REPUBLICA DE CHILE
SERVICIO DE EVALUACIÓN AMBIENTAL
MAGALLANES Y ANTARTICA CHILENA

RESOLUCIÓN EXENTA N° **081** /2020/296

**MAT: RESPUESTA A CONSULTA DE PERTINENCIA,
“CONSULTA PERTINENCIA MODIFICACIÓN
CENTRO PUNTA SUR PERT N°207121271”.**

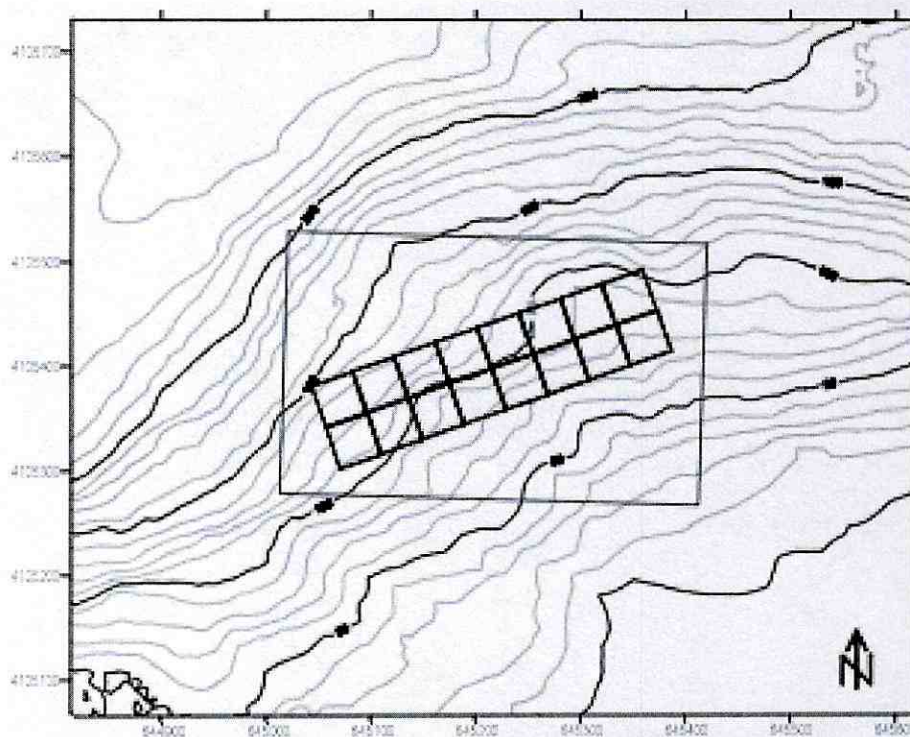
- 1.- Que mediante la Consulta de Pertinencia del día 23 de enero de 2020, ingresada al sistema e-Pertinencia bajo el ID: PERTI-2020-296, Doña Consuelo Chamorro, en representación de Acuícola Cordillera Ltda., solicita un pronunciamiento sobre la pertinencia de ingreso al Sistema de Evaluación de Impacto Ambiental de la actividad “Consulta Pertinencia Modificación centro Punta Sur, Pert N°207121271”, y que consiste en contar con la alternativa de utilizar 16 balsas jaulas de 40 x 40 x 20 metros, de acuerdo a la siguiente disposición de éstas, al interior de la concesión:

- 5.1.1.1.- Que el cambio propuesto consistente en contar con la alternativa de usar 16 balsas jaulas de 40 x 40 x 20 metros, no configura por sí mismo el literal señalado.

- 5.1.2.5.- Que, analizado el cambio propuesto, de contar con la alternativa de utilizar 16 balsas jaulas de 40 x 40 x 20 metros, éste no es susceptible de causar nuevo impacto

ambiental, no evaluados en la respectiva Resolución de Calificación Ambiental, por el contrario, con la nueva disposición de balsas jaulas, disminuye el área de depositación y circunscrita al interior de la concesión de acuicultura.

- 1.- Que la modificación a la Declaración de Impacto Ambiental del proyecto “Centro de cultivo estuario Gómez Carreño, isla Riesco, sector norte de Punta Sur, N° Pert 207121271”, informada mediante consulta de pertinencia ingresada al sistema e-Pertinencia el día 23 de enero de 2020, bajo el ID: PERTI-2020-296, no tiene obligación de someterse al Sistema de Evaluación de Impacto Ambiental reglado por la Ley N°19.300 y su respectivo Reglamento.
